RIGK.271.10.2023

*Dotyczy postępowania o udzielenie zamówienia klasycznego na zadanie pn.:
Budowa kolektorów słonecznych na terenie Gminy i Miasta Koziegłowy – 115 sztuk w ramach projektu:
„Budowa kolektorów słonecznych i kotłowni na biomasę na terenie Gmin Koziegłowy i Siewierz celem
poprawy jakości powietrza poprzez zwiększenie udziału OZE w wytwarzaniu energii”*

Tabela 1. Parametry kolektora

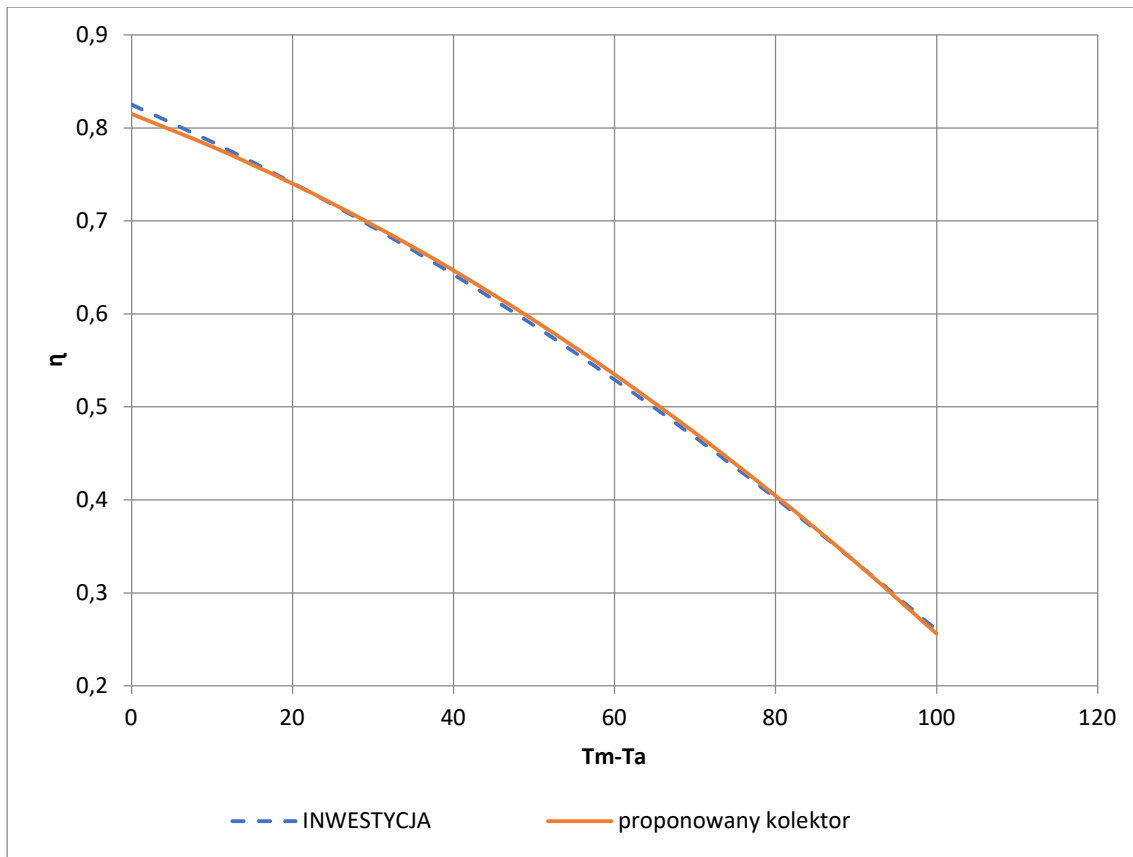
Współczynnik a_1 , a_2 czy sprawność to tylko składowe z parametrów, które przekładają się na moc kolektora, i jako samodzielny element współczynnik a_1 czy a_2 nic nie znaczy. Dopiero zestaw parametrów opisujących sprawność (a_1 , a_2 , η_0) przekłada się na moc wyjściową kolektora. Nie ma znaczenia jaką wartość mają poszczególne parametry oddzielnie ponieważ gorszy współczynnik a_2 może być rekompensowany przez lepszą sprawność optyczną i lepszym współczynnikiem a_1 . Gorszy współczynnik a_1 może być rekompensowany przez lepszą sprawność optyczną i lepszym współczynnikiem a_2 . Wynikiem konfiguracji tych składowych jest moc cieplna kolektora, która może być taka sama przy różnej konfiguracji tych współczynników. Kolektor o parametrach przedstawionych w tabeli 1 ma moc większą niż wynika z parametrów sprawności podanych przez Zamawiającego ($a_1=3,850 \text{ W/m}^2\text{K}$, $a_2=0,018 \text{ W/m}^2\text{K}^2$, $\eta_0=82,5\%$) w zakresie ΔT od 0K do 100K (rysunek 1) dlatego zwracamy się z prośbą o dopuszczenie do postępowania kolektora o współczynniku $a_2 = 0,023 \text{ W/m}^2\text{K}^2$, $\eta_0=81,5\%$ mocy kolektora 1280 W oraz powierzchni apertury 1,84m przy zachowaniu pozostałych parametrów proponowanego kolektora przedstawionych w tabeli 1. Proponowany przez Wykonawcę kolektor spełnia w każdym miejscu wykresu wymagania wymagane przez Zamawiającego.

proponowany kolektor
pow. apertury, [m ²]	1,84
współczynnik sprawności η_0 [-]	0,815
współczynnik utraty ciepła a_1 [W/m ² K]	3,29
kwadratowy współczynnik strat, a_2 [W/m ² K ²]	0,023

Moc kolektora przy nasłonecznieniu 100W/m ² i różnicy temperatur T _m -T _a =30°C	1280W
--	-------

Odpowiedź: Zgodnie z PFU.
